midas eGen ver.400 R1

개정 노트

1. 행정구역 명칭 변경
2. 전이보 부재력 결정조건 개선
3. 보 설계가이드 추천 단면 최적화
4. 보 상대처짐 검토 결과 개선
5. LC형강 단면 아이다 분리현상 개선
6. 기둥 내부띠철근 수량 차이 수정
7. 기둥 주철근 위치 차이 수정
8. 구조계산서 품질 개선
9. 그 외 성능 개선

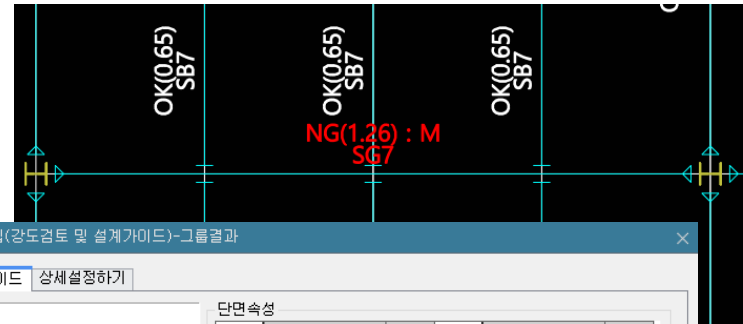
- 전이보에 인장력이 크게 발생하는 경우, 전이보를 설계할 때 휨모멘트는 휨에 의한 모멘트뿐만 아니라 인장력에 의한 모멘트를 모두 고려하여 설계하도록 개선했습니다.
- 기존에는 전이보의 설계편집창에 휨에 의한 모멘트만 표시되어 계산근거와 차이가 발생하는 사례가 있었으나 개선 후에는 설계편집창과 계산근거에 동일한 휨모멘트가 표시되도록 수정했습니다.

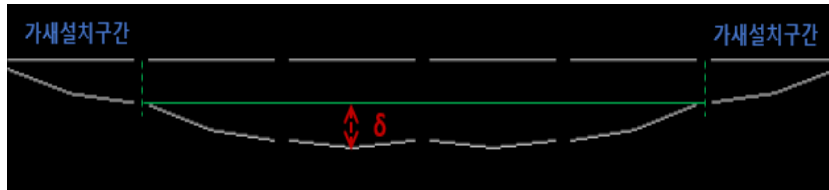
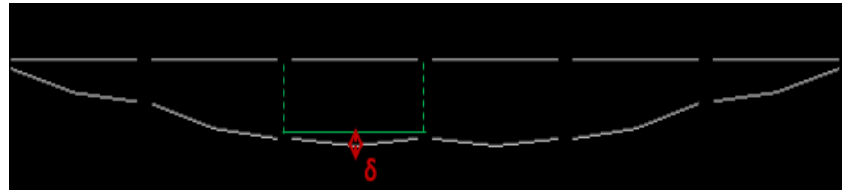
- 길이방향으로 연속 배치된 작은 보의 상대처짐을 계산할 때 기둥(or 가새)을 기준으로 연속된 보들의 전체 길이에 대한 상대처짐을 인식하여 처짐비가 크게 나오는 사례가 있습니다.
- 분할된 각 부재별로 상대처짐을 산정하여 합리적인 처짐비가 나오도록 수정했습니다.

LC형강 단면 아이디 분리현상 개선

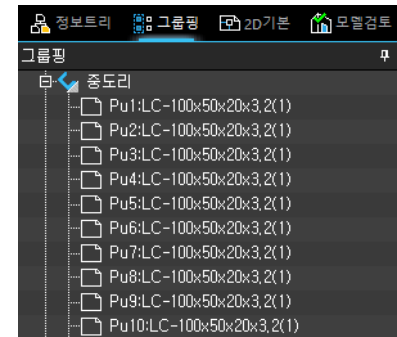
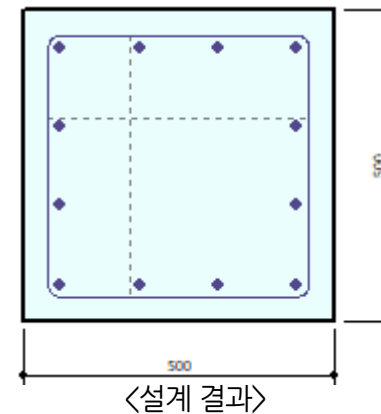
- LC형강 부재의 설계편집창에서 단면 변경시 단면 아이디가 분리되는 사례가 있습니다. 이로 인해 그룹핑 수량이 늘어나고 “이름의 문자길이가 너무 깁니다” 라는 오류가 발생할 수 있습니다.
- 단면 변경으로 인한 단면 아이디 분리 현상을 해결하여 제품을 개선하였습니다.

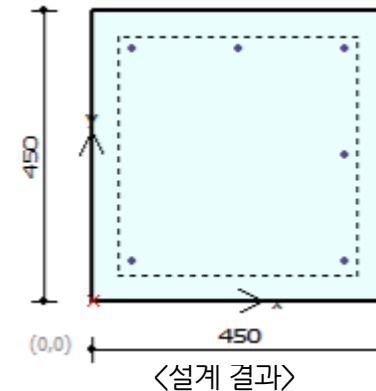
- 철근콘크리트 기둥 내부띠철근 수량을 결정하는 주철근 순간격 제한(필로티 100mm / 일반 150mm)의 "필로티 여부" 판정 기준이 부재일람표만 다르게 적용되어 구조계산서 부재일람표에만 내부띠철근이 과다 표현되는 사례가 있습니다.
- 부재일람표 이미지가 설계결과(설계편집창, 계산근거, 구조도면)와 동일하게 표현되도록 수정하였습니다.

2. 범례

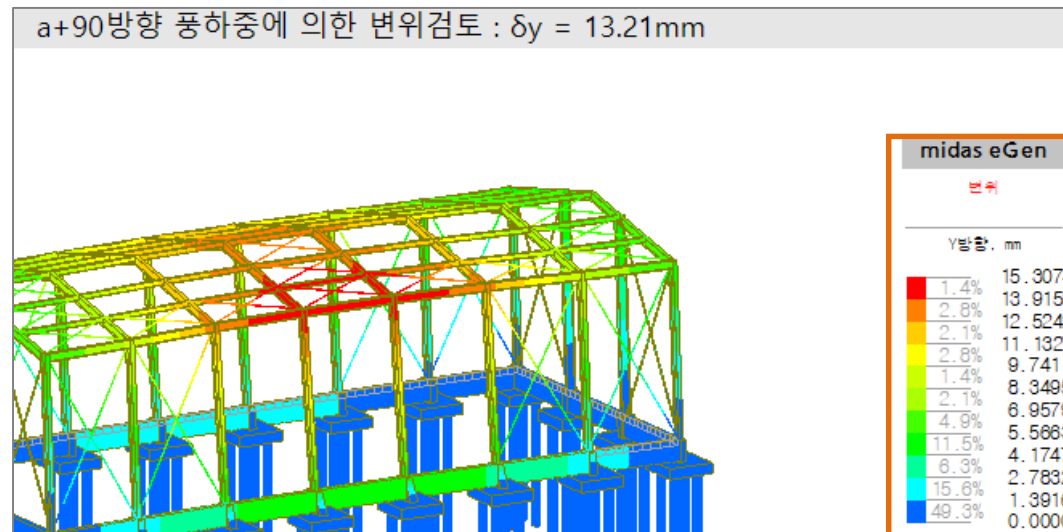
- 변위 이미지에서 범례 크기를 확대하여 가독성 개선

3. Shear Connection 치수 표시 개선

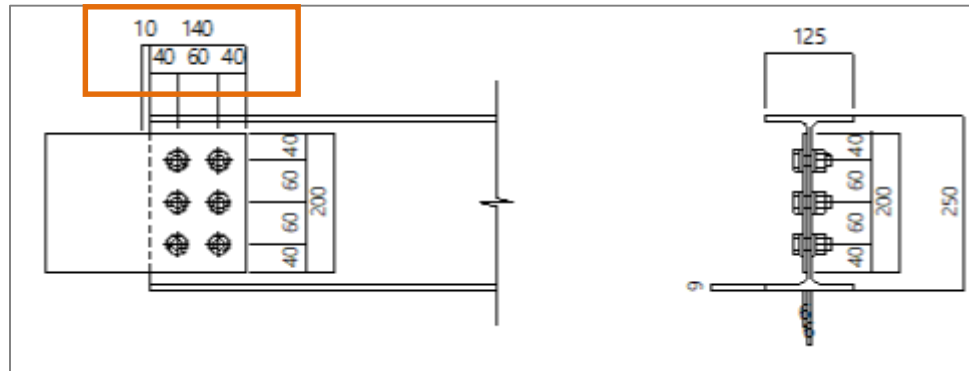
- Shear Connection 부재일람표에서 볼트가 세로 2열 이상 배치될 때 치수 표시가 중복되는 현상을 수정하여 치수가 정상적으로 표시되도록 개선
